Samtgemeinde Gellersen, 55. Änderung des Flächennutzungsplans „Windpark Kirchgellersen“

Abwägung der Öffentlichkeitsbeteiligung (§ 3 Abs. 2 BauGB)

Zur Stellungnahme Privat 1 (Städtebaulicher Teil)

Stand: 12.02.2026

Abbildung: Prüfung gemäß Umweltatlas Niedersachsen, Lage des Plangebietes pink umkreist.

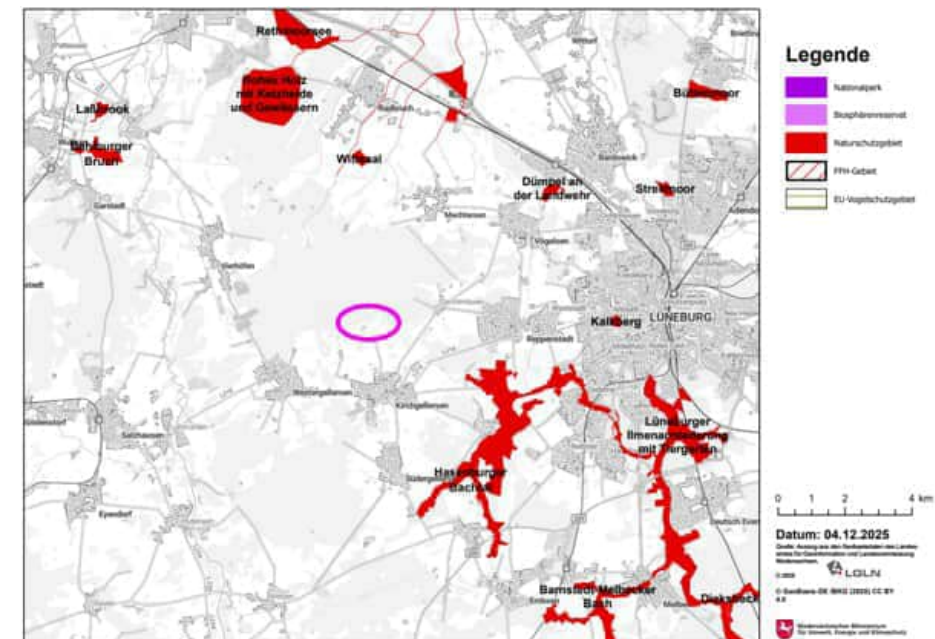
Die Begründung erklärt pauschal, das Plangebiet solle als *Beschleunigungsgebiet* nach § 249c BauGB gelten, weil keine Natura-2000- oder anderen Schutzgebiete betroffen seien. Es fehlen jedoch sämtliche Nachweise: keine Karte, keine FFH-Vorprüfung, keine Stellungnahme der Naturschutzbehörde.

Der Stellungnahme wird nicht gefolgt.

Natura-2000 Gebiete (d.h. FFH-Gebiete und EU-Vogelschutzgebiete) sind weder im Plangebiet noch in der Umgebung vorhanden. Die nächsten Gebiete sind so weit entfernt, dass diese für die Planung keine Relevanz haben.
